# 鄧鎔耀區議員辦事處

## 建議為元朗八鄉粉錦公路加設斑馬線和交通燈事宜

元朗區議會  
交通及運輸委員會  
二零一七年度第一次會議

建議為元朗八鄉粉錦公路加設斑馬線和交通燈事宜

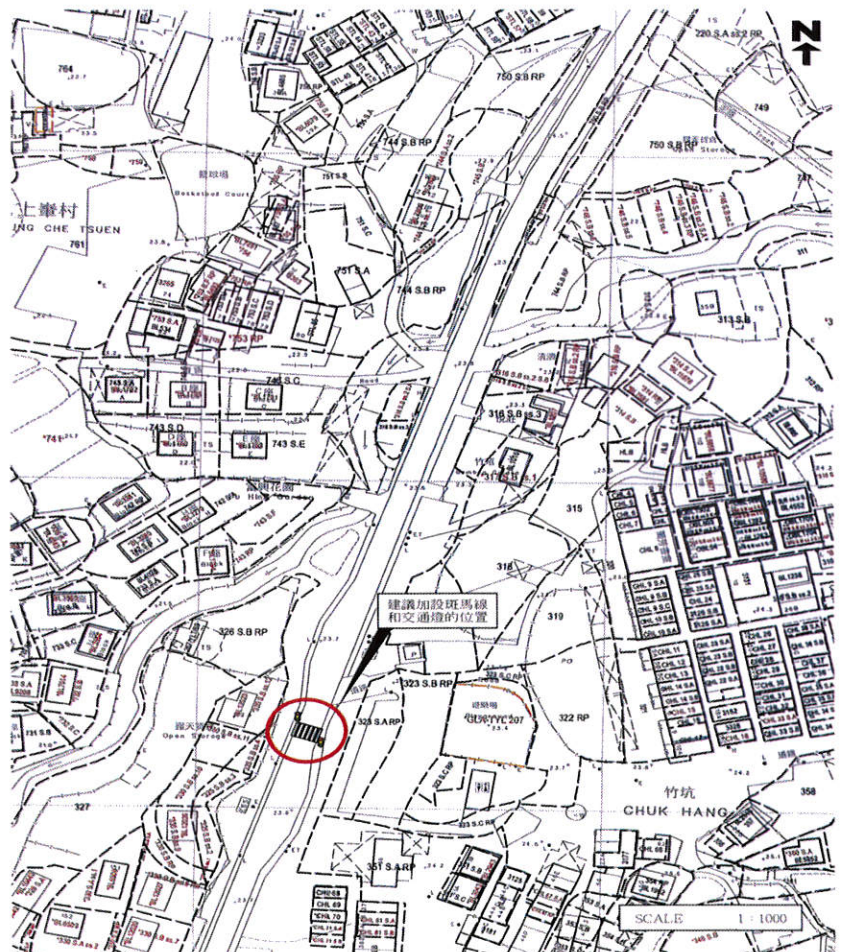
本關注組現就上述標題事宜，向貴署提出申請，為編號「FB 3616」街燈附近的一段粉錦公路加設斑馬線和交通燈。

近日本辦事處接獲使用粉錦公路的過路人士求助，指粉錦公路缺乏應有的交通燈系統，來往的行人尤其是長者和小童根本無法在安全情況下橫過馬路；往來的大型車輛數目眾多，只加設行人過路線不足以應付上述問題。因此，本辦事處現就有關事宜，向貴署提出申請，要求為編號「FB 3616」街燈附近的一段粉錦公路加設斑馬線和交通燈，以方便來往行人和居民過路。

本署於早前已安排在該位置進行了人流及車流點算工作。經整理及分析數據後，該處人流及車流未能符合加設行人過路燈或斑馬線的要求。考慮到該處的實際交通情況，本署亦已安排該路段加設「前面有行人正在道路上或正橫過道路」交通標誌及「慢駛」道路標記，以提醒駕駛者要注意車速及留意行車道上的行人。有關改善工程已於2016年12月完成。本署備悉鄧鎔耀議員的建議並會繼續留意有關路段的交通情況。
